RESUELVE RECLAMACIÓN POR ARTÍCULO 12 Y 118 BIS DE LA LGUC, REFERENTE A RESOLUCIÓN DOM N°096 DE FECHA 22.04.2026, PREDIO ROL 01294-00004, PRESENTADA POR LEONARDO SALAZAR, COMUNA DE QUILPUÉ.

RESOLUCIÓN EXENTA N°

559

17 JUL. 2026

Imagen 1. Emplazamiento. Extracto Plano N°A.02/03 (Norte hacia línea oficial)

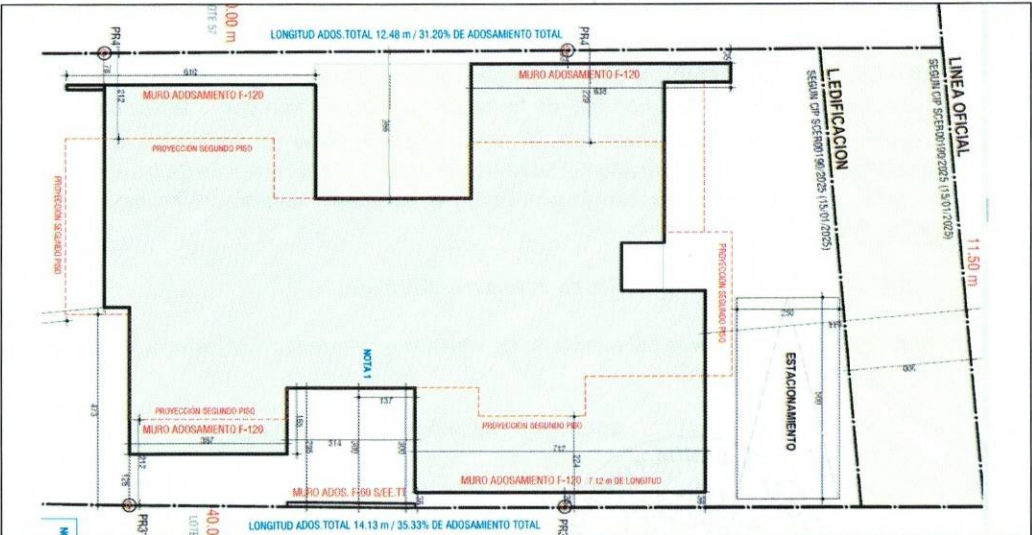
2.3. En este contexto, y en lo que refiere a la controversia derivada del fundamento de rechazo de la solicitud en comento, el cual alude principalmente a que los muro de adosamiento se deberían considerar en el deslinde, resulta oportuno señalar que, en el inciso cuarto del art. 2.6.2. de la OGUC se indica claramente que los muros de adosamiento efectivamente se deben construir en el deslinde, situación que no se advierte en el Plano de Emplazamiento y de Elevación Norte del proyecto, contenidos en la lámina N°A.02/03 (Ver imagen 1 y 2), en donde se advierte que los muros de adosamiento graficados, no se encuentran en los deslindes declarados, en mérito de lo cual, se estima que el fundamento mencionado en la resolución de rechazo respectiva, resulta consistente y procedente.

2.4. Sin perjuicio de lo anterior, se advierte lo que en opinión de esta SEREMI, resulta en una inconsistencia conceptual dentro del plano de emplazamiento¹, en el que se grafican de forma simultánea, distanciamientos entre los deslindes Oriente y Poniente y la edificación proyectada (0,36 metros y 0,33 metros respectivamente), denominándose a los muros hasta los que se grafican los distanciamientos, como muros de adosamiento F-120. Lo anterior, se plantea en mérito de que los muros de adosamiento, cuya ubicación debe circunscribirse a los deslindes, no podrían tener distanciamiento respecto de estos últimos.
